Le vent des Closiaux

Document : 4-etude-d-impact-sur-l-environnement-et-la-sante-humaine.pdf

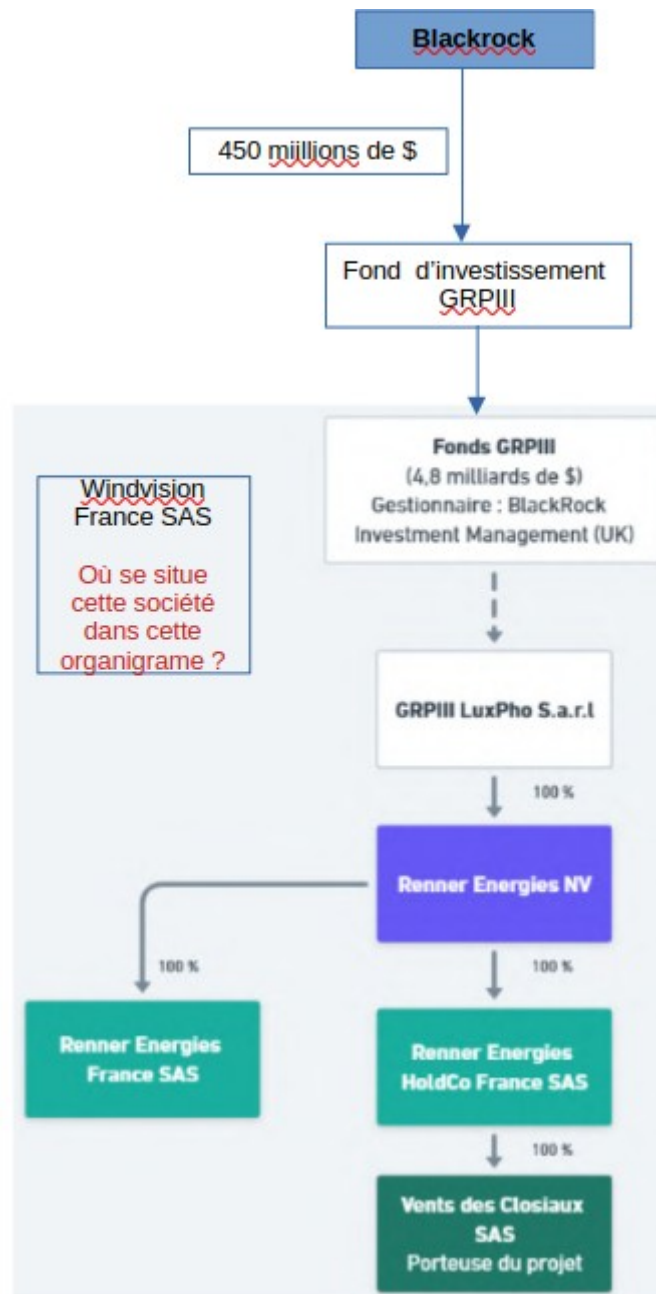
Quel est la position de la société "Windvision France SAS" par rapport à Renner Energies ?
Elle n'apparaît pas dans le diagramme.

En fait c'est la société américaine Blackrock, gestionnaire de fonds d'investissement, de fonds de pensions, qui chapeaute Renner Energies.

L'organigramme de la page 22 devrait plutôt ressembler à celui ci-dessous :

La société Windvision France SAS apparaît dans le troisième document de cette consultation, il est impossible de la situer dans l'organigramme ci-dessus.
